LuK Service Info

Part Nr. 228 0098 10 – 280/280MM TGU6

**New design / Neues Design
/ Nouvelle conception / Nuevo
diseño / Nuovo disegno**

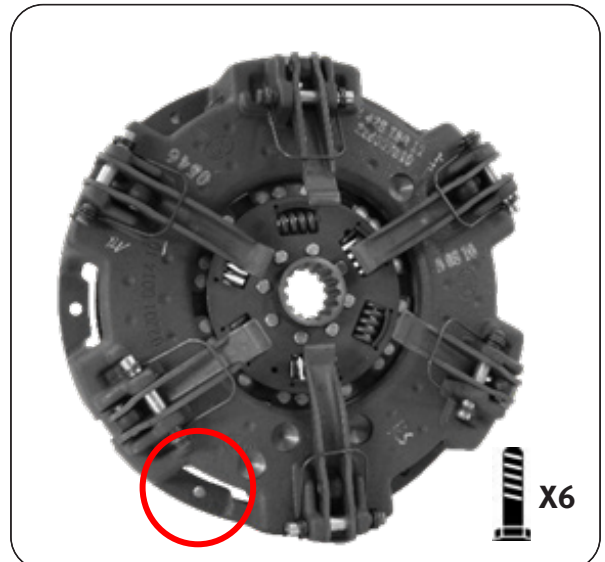
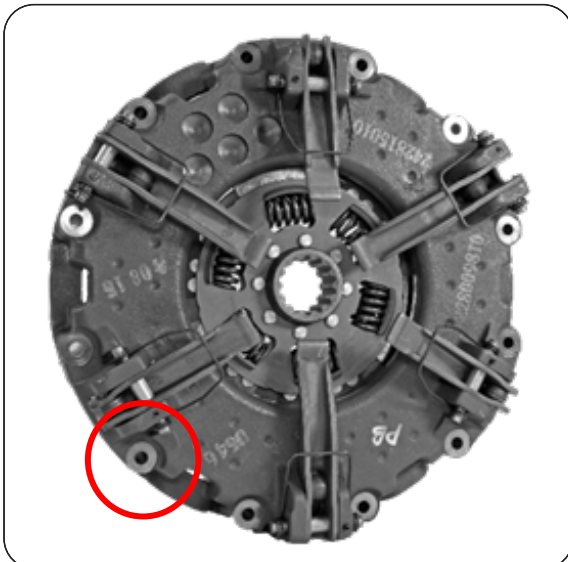
This new design utilises the latest clutch technology, using a vented housing for improved cooling and heat dispersal. Fully interchangeable with existing clutches with no modifications required to vehicle or flywheel. A new fixation bolt set 411 0164 11 6 x M8 x 1.25 x 50mm + Conical washer is supplied with new designs to accommodate the lower housing.
